**AVIS RELATIF À LA PROTECTION
CONTRE LES EVENTUELS EFFETS NOCIFS ET NUISANCES
PROVOQUÉS PAR LES RAYONNEMENTS NON IONISANTS
GÉNÉRÉS PAR DES ANTENNES ÉMETTRICES STATIONNAIRES**

Commune : MALMEDY - Exploitant : PROXIMUS

Référence exploitant : 80SFC_01

Rapport n° 376 / 2024

Figure 1 : Vue en plan des lieux de séjour et des points de contrôle

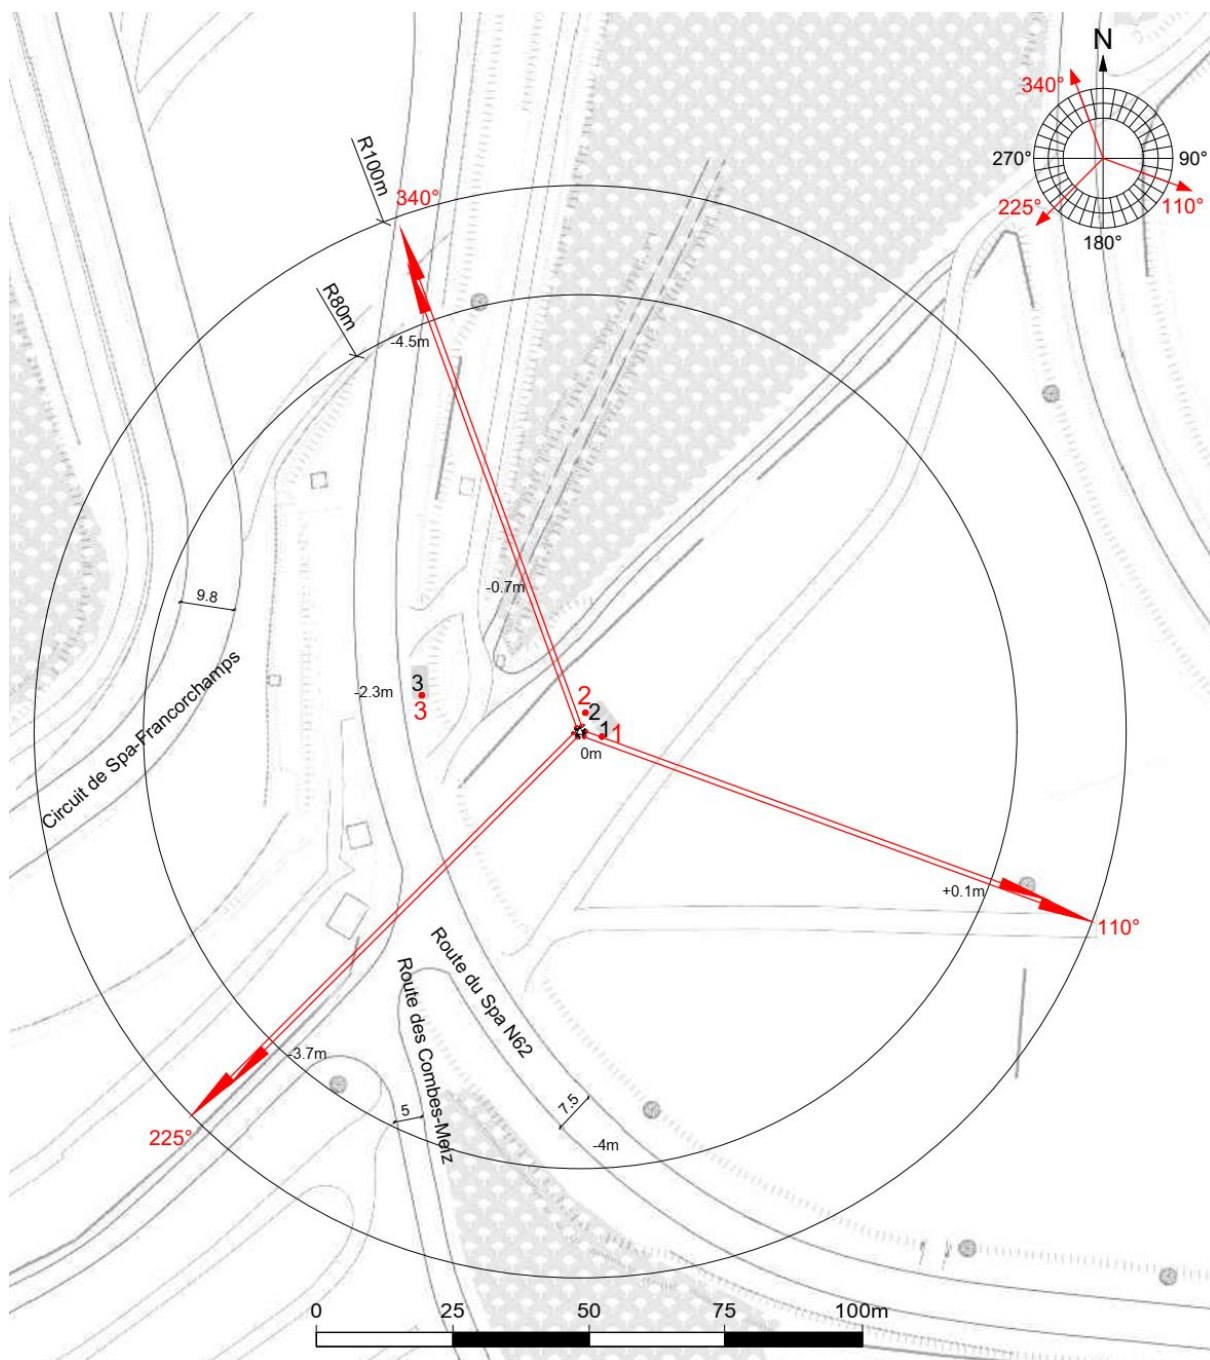
- le numéro du point de contrôle repris sur un des plans de la figure 1;
- le numéro du LS dans lequel se trouve le point de contrôle de la 1^{ère} colonne ;
- l'atténuation d'obstacle prise en compte pour le calcul de l'indice d'exposition dans le LS ;
- le résultat du calcul de l'indice d'exposition.

N° point de contrôle	LS	Atténuation (dB)	Indice d'exposition relatif à la limite par installation IE_i
3	LS3	3,0	0,010
1	LS1	3,0	0,010
2	LS2	3,0	0,003

En ce qui concerne les antennes de l'installation mentionnées dans le tableau 1, la distance maximale à laquelle la limite pourrait être atteinte, à l'extérieur, est égale à 89,2 m. S'il n'y a pas de LS à une distance inférieure, les antennes respectent forcément la limite d'immission.

Dans le cas des LS situés à l'intérieur des bâtiments, une atténuation d'obstacle est prise en compte et il en résulte que la distance maximale à laquelle la limite pourrait être atteinte se réduit à 63,1 m.

Figure 2 : Vue en plan des installations d'antennes dans un rayon de 300 mètres autour de l'installation faisant l'objet de la demande d'avis

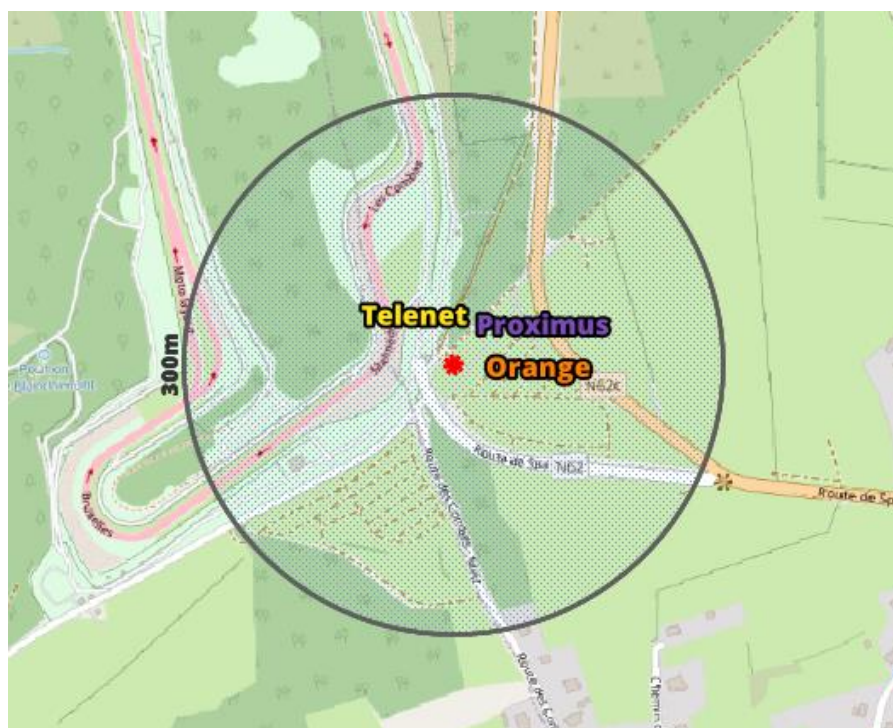
Le plan en projection verticale de la figure 2 indique la localisation des antennes actives éventuelles visées par le décret et situées dans un rayon de 300 mètres autour de l'installation référencée dans le paragraphe 2. Les données de localisation de ces antennes et les avis correspondant sont accessibles via le cadastre en ligne des antennes émettrices stationnaires⁶.

Compte tenu du nombre d'installations localisées dans la figure 2, il apparaît que l'intensité du rayonnement électromagnétique généré, dans les lieux de séjour situés à proximité de l'installation référencée dans le paragraphe 2, par l'ensemble des antennes émettrices stationnaires de l'ensemble des exploitants du même site d'antennes émettrices stationnaires respecte la limite fixée à l'article 4, § 2 du décret.
